DODATEK č. 1 ke Smlouvě o dílo ze dne 7. 8. 2018

se níže uvedeného dne, měsíce a roku dohodly, že tímto dodatkem se mění a doplňuje Smlouva o dílo uzavřená mezi smluvními stranami dne 7. 8. 2018 (dále jen „Smlouva“), jejímž předmětem je zhotovení stavby s názvem „ČZU – Revitalizace Auly“ (dále jen „**Stavba**“).

NÁZEV ZL: Sanace nosného skeletu

Zpráva TDS k aktuálnímu stavu nosných konstrukcí stávajícího objektu Auly, část 2 po provedení odstranění omítek

1. Nosné sloupy – typy poruch

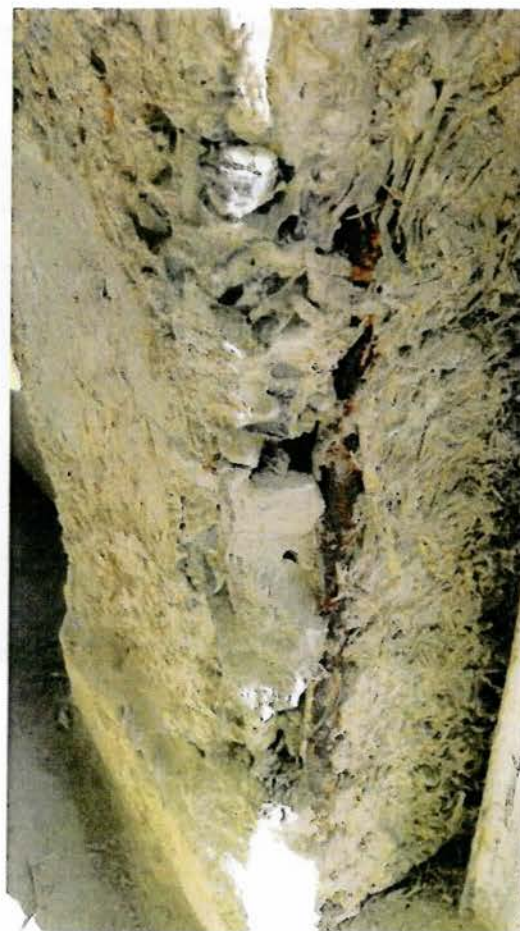
A) Špatné probetonování paty sloupů, segregace kameniva a cementové malty, obnažená výztuž

B) Odpadávající krycí vrstvy výztuže, koroze výztuže, nefunkční stykování výztuže přesahem

C) Cyběžící část sloupu a následná neodborná oprava cihelným zdivem a maltou; přerušená nosná výztuž sloupu; významné snížení únosnosti.

D) Chybějící krytí betonu, vložené heraklitové desky do bednění; výztuž nespoleupůsobí s betonovým jádrem sloupu, výztuž není chráněna proti korozi, stykování nosné výztuže přesahem je nefunkční.

E) Nekvalitně provedené instalační niky, zasekání instalací do nosné části sloupu, obnažená výztuž nechráněná proti korozi, snížená únosnost

Je nutno provést rozsáhlou sanaci zjištěných poruch specializovanou firmou dříve, než se přikročí k dalším etapám revitalizace.

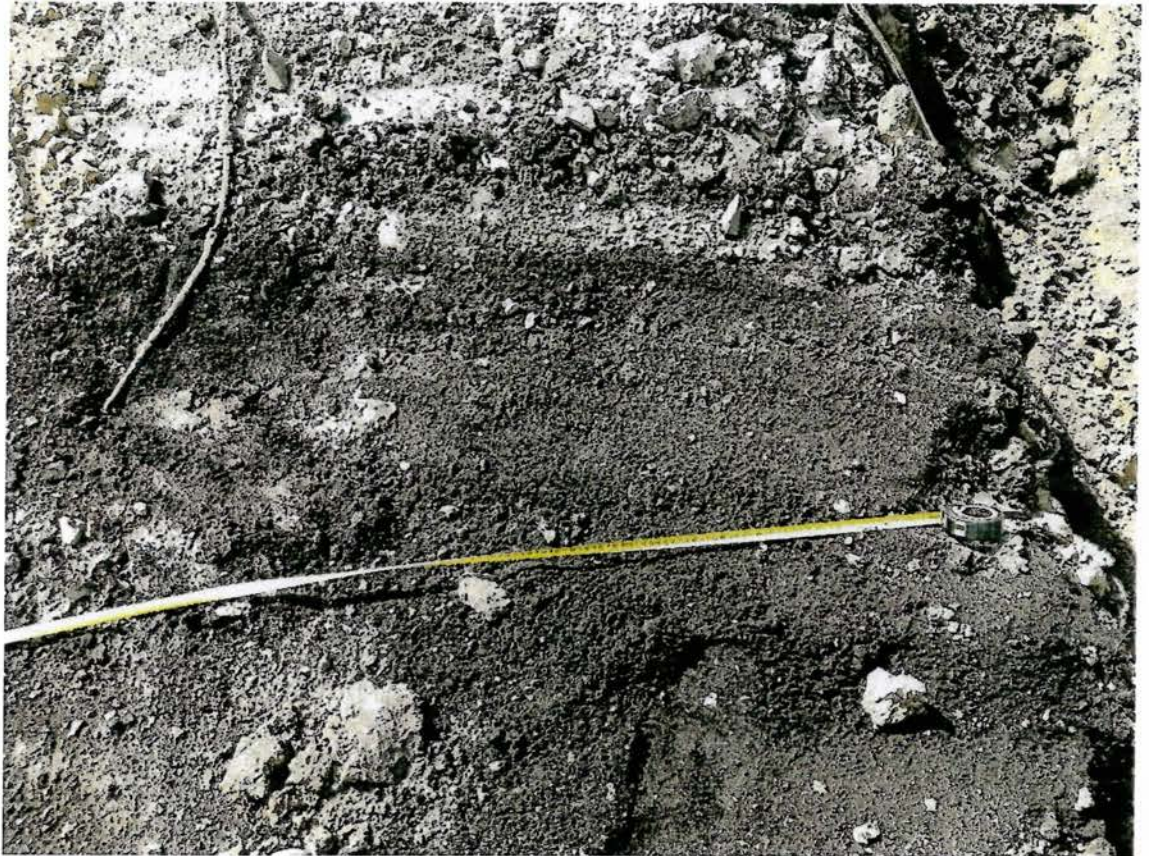
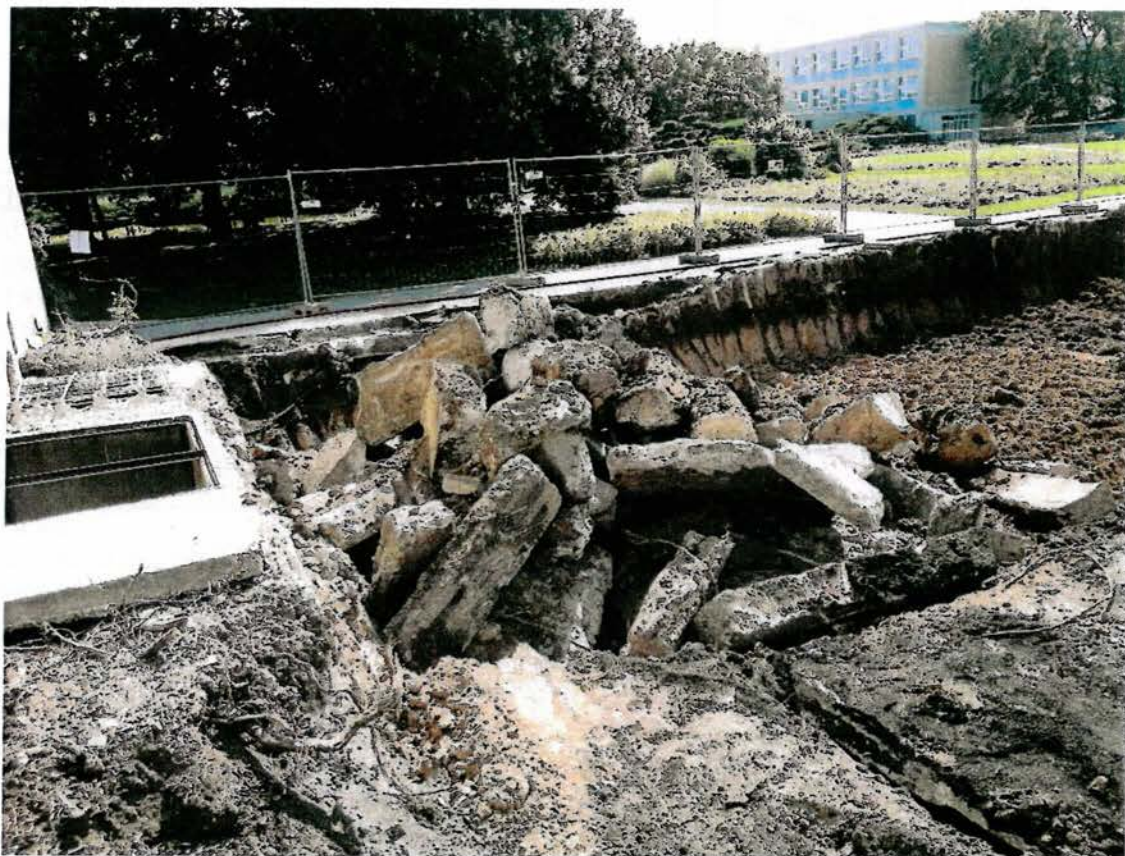
Betonový blok v prostoru výkopu přístavby Auly.
2 kusy bloku o rozměru : 5,0*4,8*0,8

Rozbouraný první betonový blok

Vytěžená jáma po odstranění betonových bloků

Zdvojený pohled.

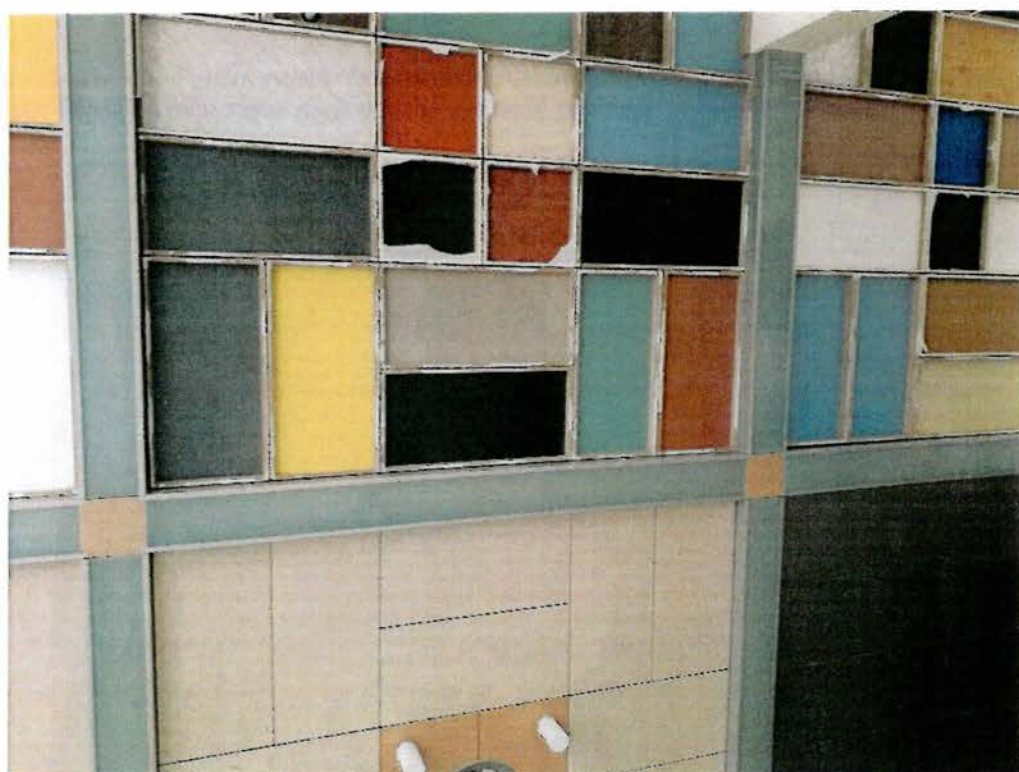
Vlevo je stav před demontáží spodní vrstvy a vpravo je vidět druhá, skrytá vrstva pohledu.

Na levé straně je vidět odstranění druhé vrstvy podhledu.

Rastr podhledu s závěsy v 2NP, jižní strana. Tyto závěsy musí být z důvodu sanace železobetonové konstrukce stropu odstraněny. Dle DVZ měli zůstat a být použity pro nový podhled.

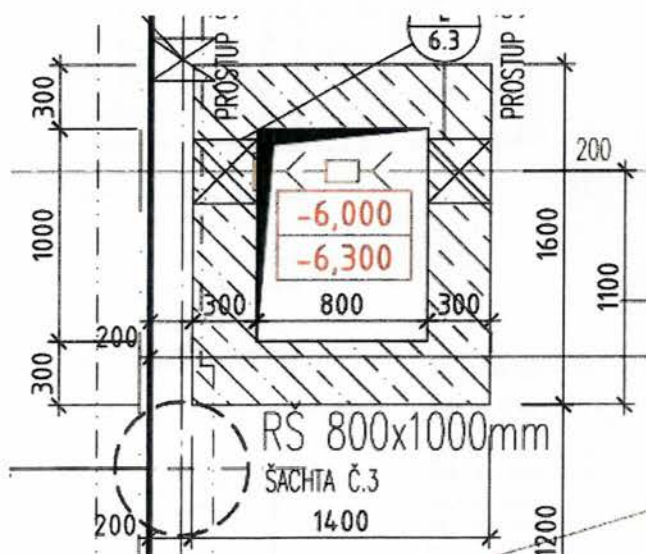
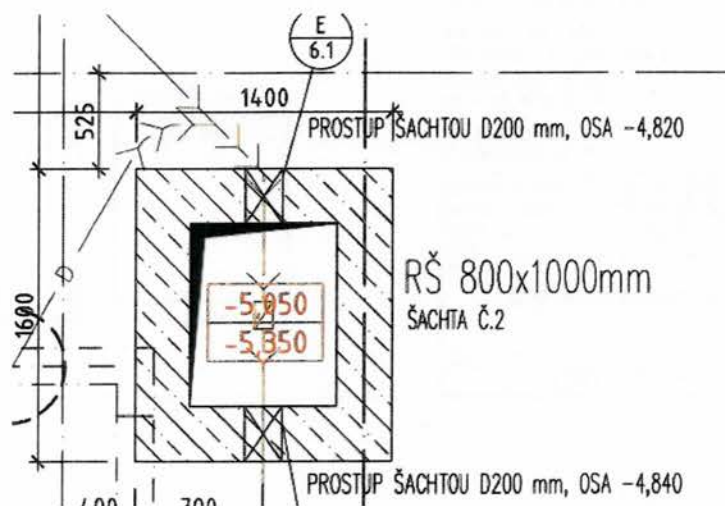
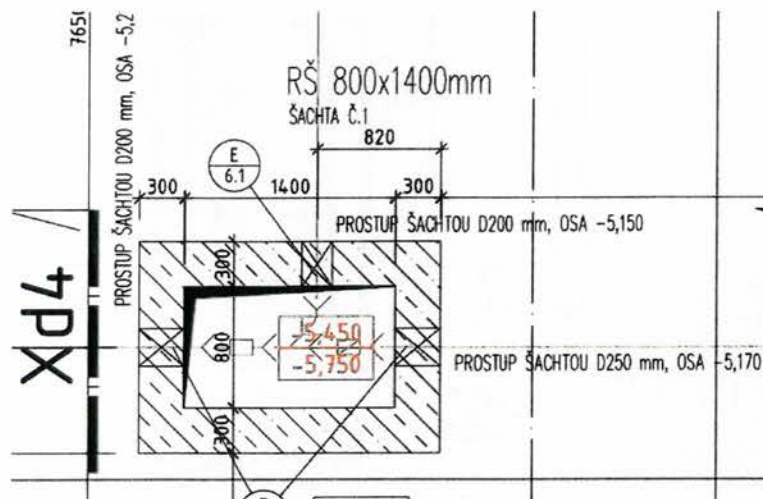
Šachty Š 1 až Š 3 dle původní dokumentace pro výběr zhotovitele. Materiál šachty je z prostého betonu, prostupky pro kanalizaci jsou netěsněné

Nové řešení šachet jako součást bílé vany. Použitý materiál je beton C30/37, betonářská výztuž 10 505 a těsněné průchodky pro kanalizaci. Do pracovních spar jsou vloženy těsnící pásy.

Kanalizační šachty č.1 až 3 ve 1.PP přístavby objektu budou provedeny z vodostavebního betonu. Šachty 4 a 5 v 1.PP staré části Auly zůstávají dle projektu beze změny.

8. FOTODOKUMENTACE PORUCH

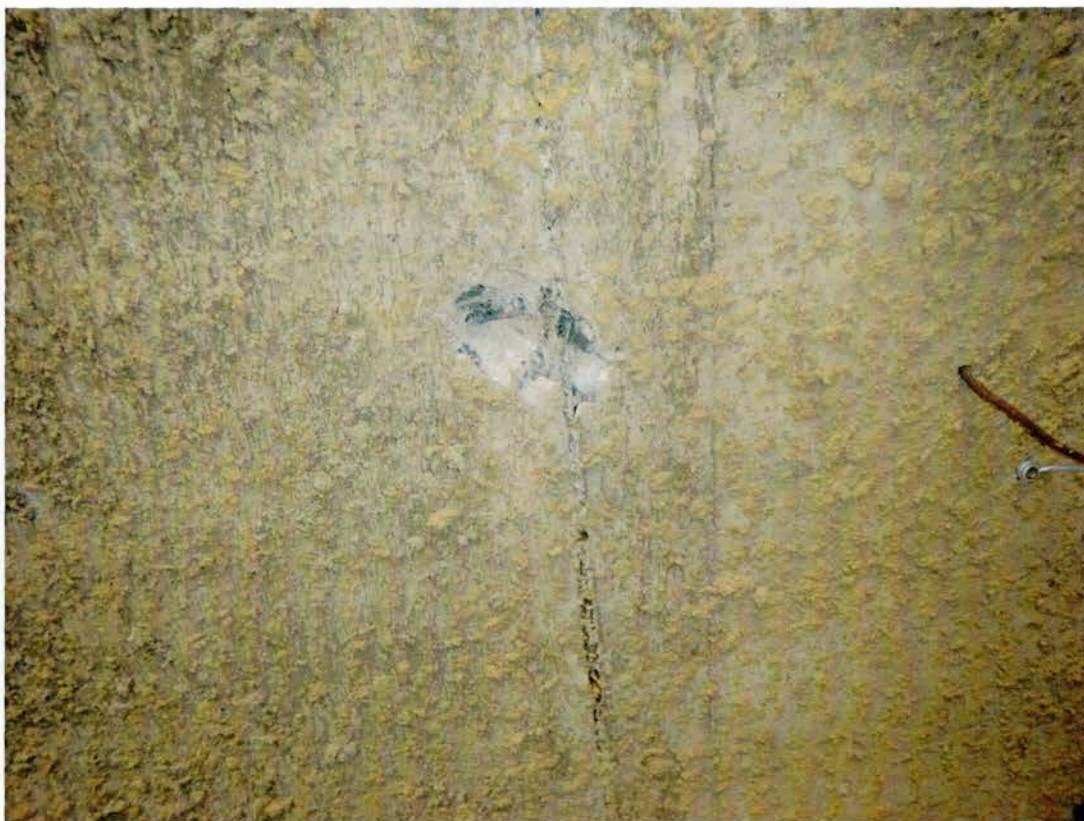
A) Špatné probetonování paty sloupů, segregace kameniva a cementové malty

B) Odpadávající krycí vrstvy výztuže, koroze výztuže, nefunkční stykování výztuže přesahem

C) Chybějící část sloupu a následná neodborná oprava cihelným zdivem a maltou; přerušená nosná výztuž sloupu; významné snížení únosnosti.

D) Chybějící krytí betonu, vložené heraklitové desky do bednění; výztuž nespolepůsobí s betonovým jádrem sloupu, výztuž není chráněna proti korozi, stykování nosné výztuže přesahem je nefunkční

E) Nekvalitně provedené instalační niky, zasekání instalací do nosné části sloupu, obnažená výztuž nechráněná proti korozi, snížená únosnost

NAPOJENÍ SVARITELNÉ VÝZTUŽE POŠKOZENÉ KOROZÍ POHLED /1:20/

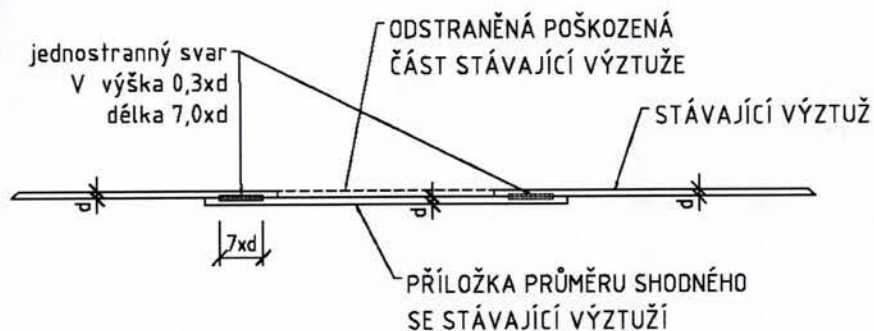
2. U sloupů, kde je obnažena výztuž a tudíž není funkční stykování výztuže přesahem a také v místech, kde je výztuž korozi poškozená tak, že dojde při jejím čištění k odstranění povrchových žebírek, bude provedeno svaření výztuže buď přímo, nebo pomocí příložek na plnou únosnost, a to u výztuže, která byla v rámci doplňkového průzkumu hodnocena akreditovanou laboratoří TÚV NORD Czech, s.r.o. jako ocel se zaručenou svařitelností. V případě výztuže hodnocené jako ocel, která nemá zaručenou svařitelnost, bude přestykování provedeno pomocí příložek stykovaných přesahem na obě stykované strany, a to na plnou stykovací délku.

PŘI PROVEDENÍ SVARU JAKO OBOUSTRANNÉHO JE MOŽNO
DĚLKU PROVÉST POLOVIČNÍ
